改善箇所説明図②

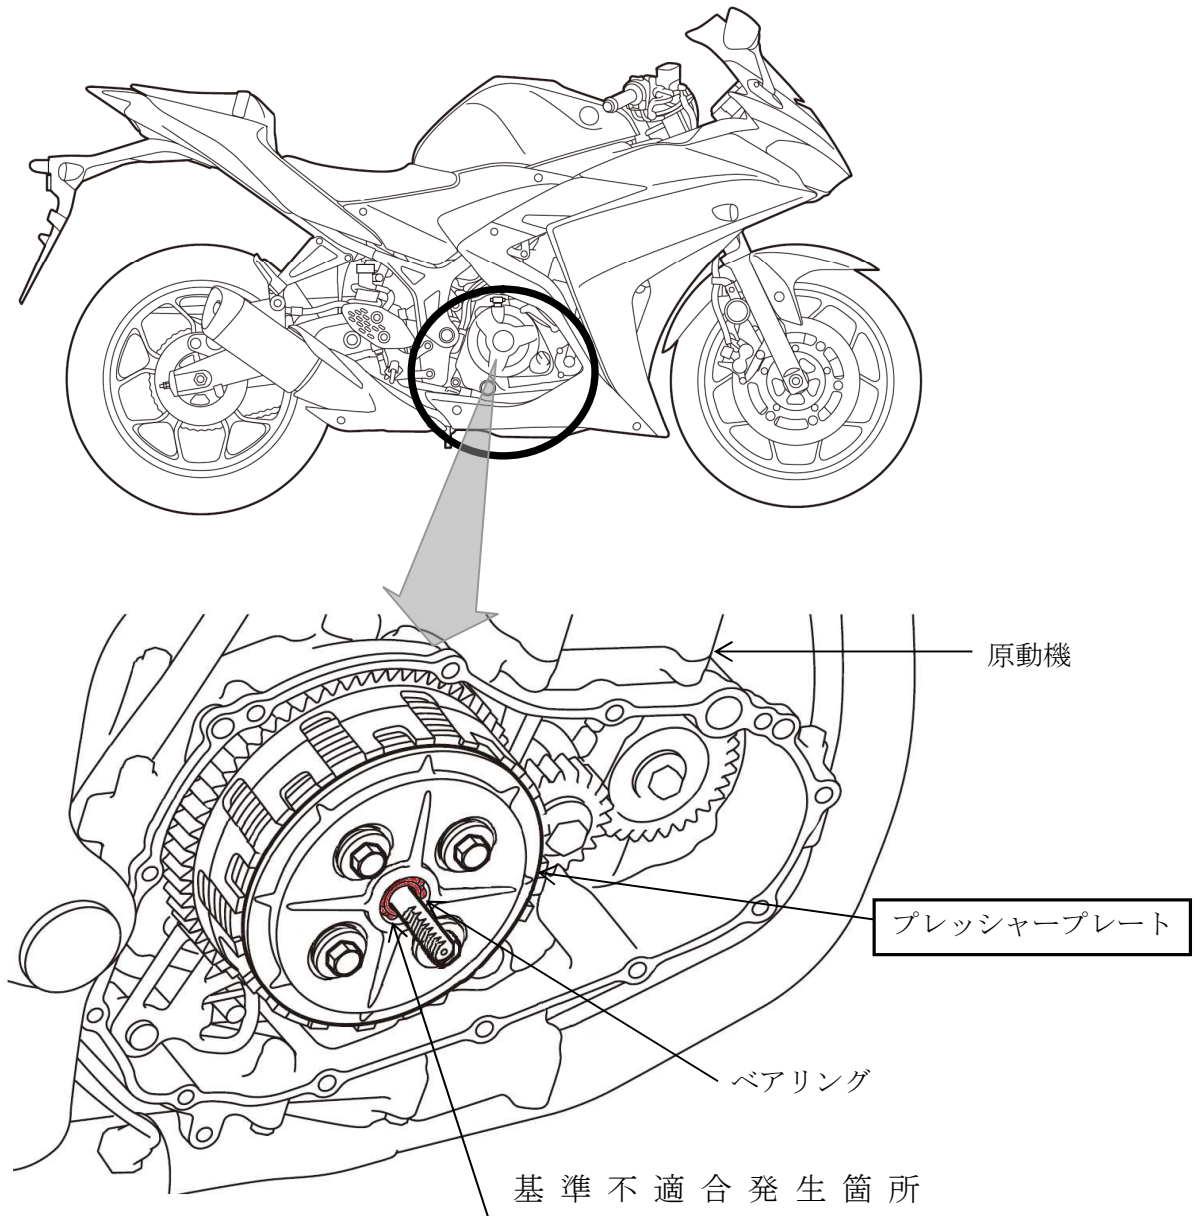
動力伝達装置において、クラッチプレッシャープレートのベアリングの強度が不足しているため、クラッチ操作を繰り返すと、当該ベアリングが破損することがある。そのため、クラッチが切れず変速ができなくなり、走行不能となるおそれがある。

注： は交換する部品を示す。

改善の内容：全車両、クラッチのプレッシャープレートを対策品と交換する。

識別：下側のエンジンマウントボルトに白ペイントを塗布する。
